ABITAZIONE interno 19 - piano Terzo - scala II

fg 194 - part 154 - sub 19

DIFFORMITA' RILEVATE

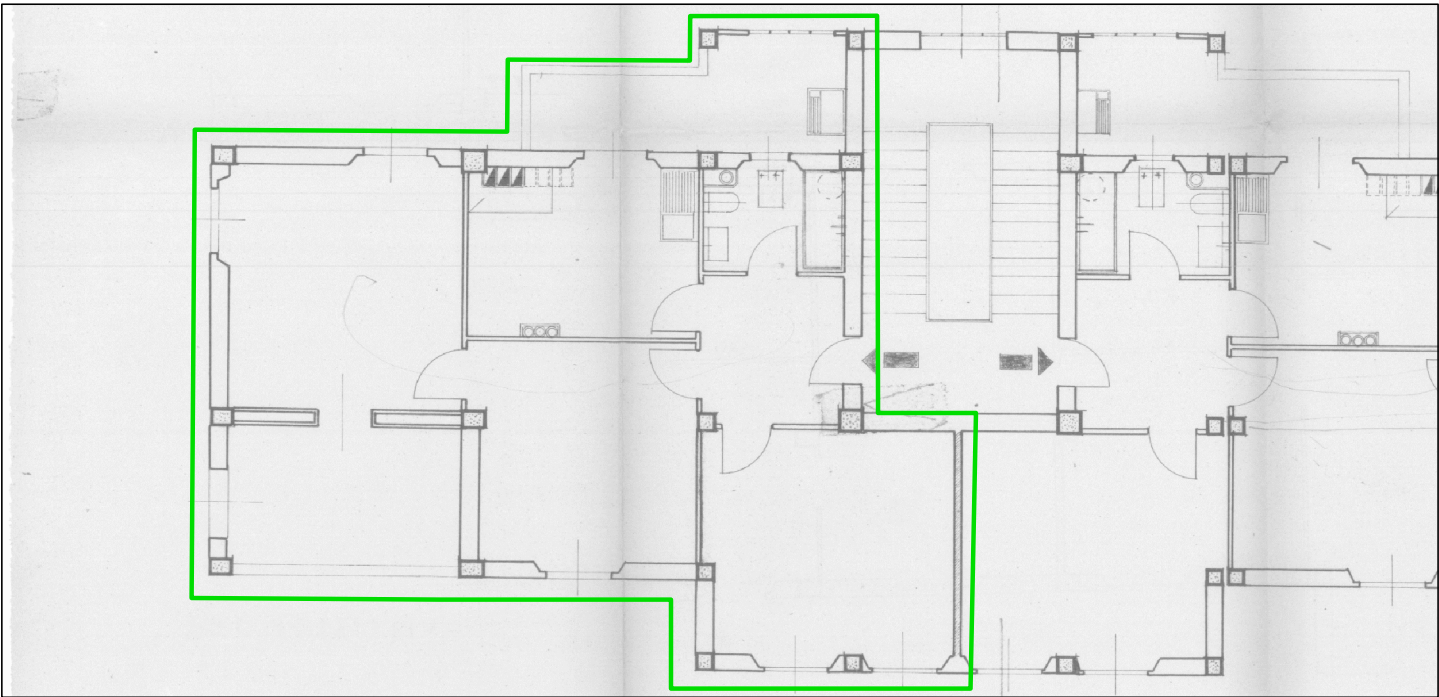
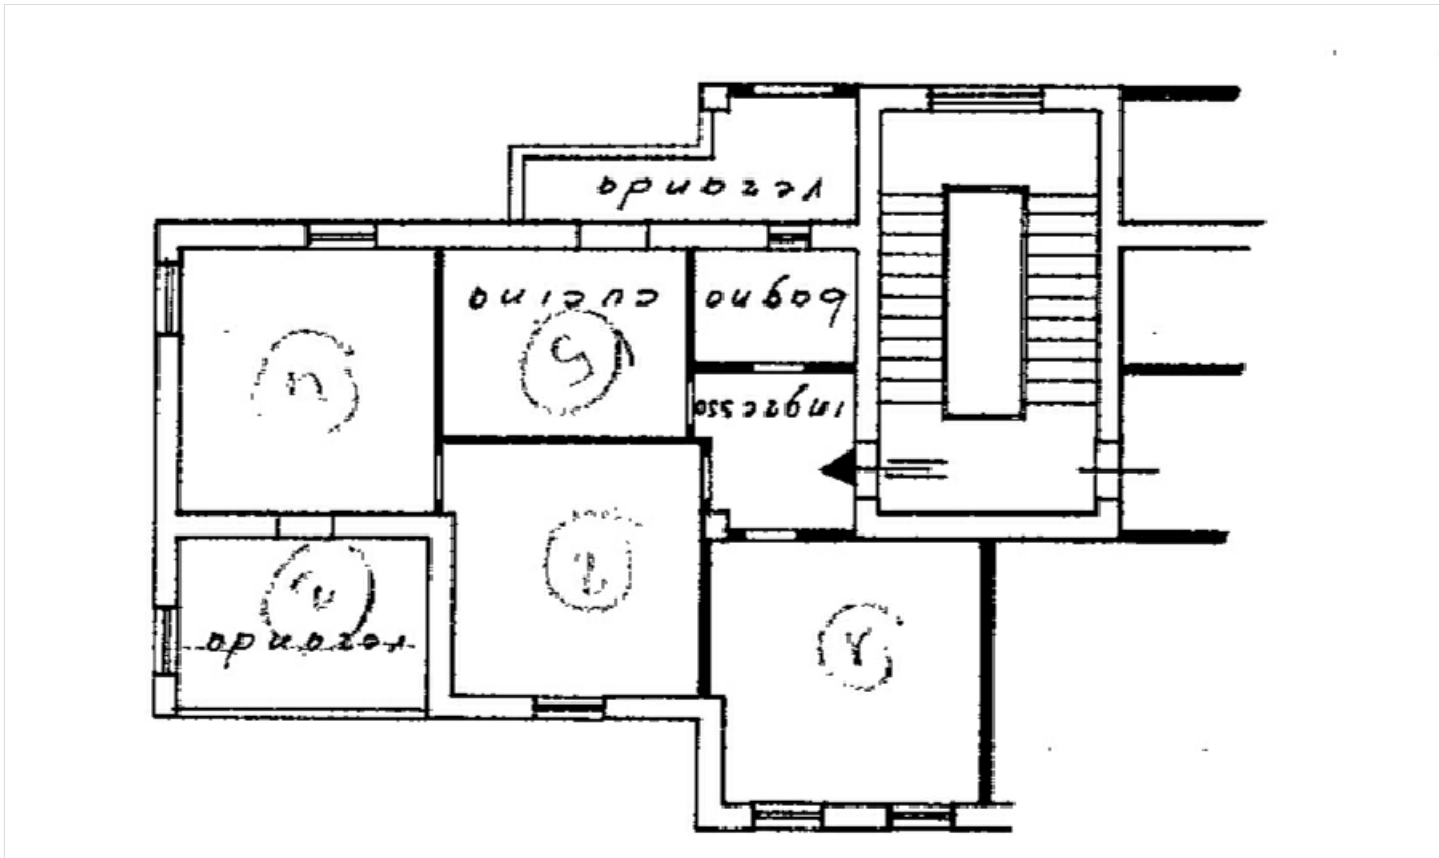
1 - Le opere di ampliamento (dal confronto tra progetto e stato luoghi) non sono oggetto di Domanda di Condono e quindi vengono valutate come non legittime da rimuovere

2 - (opere di manutenzione straordinaria MS) Diversa distribuzione interna

- * Presso il Catasto:
 - Modifica/inserimento di "scala" - "palazzina"
 - Inserimento "scala-interno-palazzina"
 - Eliminazione parte della veranda

(eventuali) PRATICHE da PRESENTARE:
-- Docfa con planimetria e inserimento dati
-- SCIA per rimozione opere abusive (da eseguire) e sanatoria opere eseguite
